# Shearwater Petrel 1 & 2/Perdix/Perdix AI/NERD 2 Versionshinweise zur Firmware v59

## VERSION 59 06.07.2018

# Shearwater Petrel 1 und 2/Perdix/Perdix AI/NERD 2 Versionshinweise zur Firmware v53

# Versionshinweise für den Shearwater NERD 2

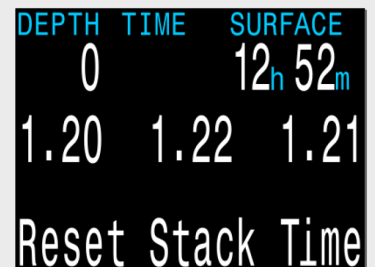
**NEU** Enthält neue Funktionen der NERD 2-Version 46 für alle Modelle.

Dazu gehört auch der Gaswäscher-Timer (Timer für Dauer der CO<sub>2</sub>-Gaswäsche). Der Gaswäscher-Timer ist nur in geschlossenen Kreisläufen (CC) verfügbar. Der Gaswäscher-Timer zeigt während des Tauchgangs einen Countdown an. Er kann manuell vom Benutzer zurückgesetzt werden, wenn die Gaswäscherzeit geändert wird. Die Gesamtdauer kann vom Benutzer geändert werden. Die Warnung bei 1 h 00 min und der Alarm bei 0 h 30 min sind fest.

Der Befehl zur Peilungsmarkierung erfordert nun weniger Tastenbetätigungen.

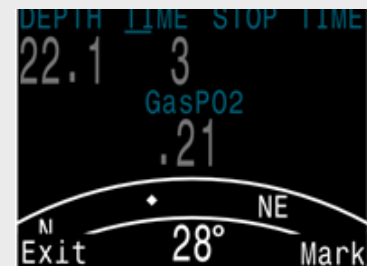
Das Menü der Kompasspeilungsmarkierung wurde verschoben, um die Tastenbetätigungen zu verringern. Der Kompass kann nun ebenfalls während der Peilung angezeigt werden. Betrieb: Während der Anzeige des Kompasses wird durch das Betätigen der linken Taste das Menü „Exit/Mark“ (Schließen/Markieren) aufgerufen. Mithilfe der rechten Taste erfolgt die Kompasspeilung, mithilfe der linken Taste wird der Bildschirm geschlossen und das Hauptmenü aufgerufen. Zuvor musste für die Kompasspeilung in die regulären Menüs gewechselt werden.

Nun wird die Abweichung zwischen der aktuellen und markierten Peilung angezeigt (in diesem Beispiel 16°).

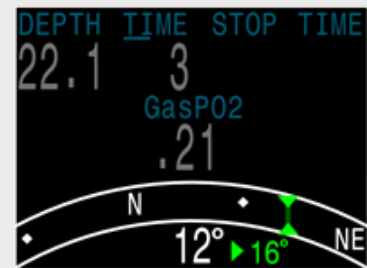
Beider Markierung einer Peilung wird nun der Abweichungswinkel zwischen der aktuellen Peilung und der markierten Peilung angezeigt. Dies ist bei Navigationsmustern hilfreich. Ein Rechteckmuster erfordert beispielsweise Richtungsänderungen in 90°-Intervallen, während bei einem Dreiecksmuster Richtungsänderungen in 120°-Intervallen nötig sind.

Die Helligkeit „Cave“ (Höhle) ist sehr dunkel und eignet sich daher am besten für dunkle Umgebungen wie Höhlen.

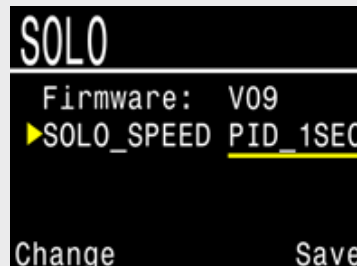
**NEU** Es gibt eine neue Helligkeitseinstellung für Höhlen: Cave. Dabei ist die Anzeige sogar noch dunkler als bei der Helligkeitseinstellung „Low“ (Niedrig). Diese Einstellung eignet sich für sehr dunkle Umgebungen wie Höhlen.

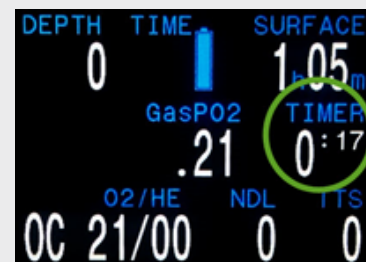
Der aktuelle numerische Kompasswert (Azimut) wird im Menü „Mark Heading“ (Peilung markieren) angezeigt.
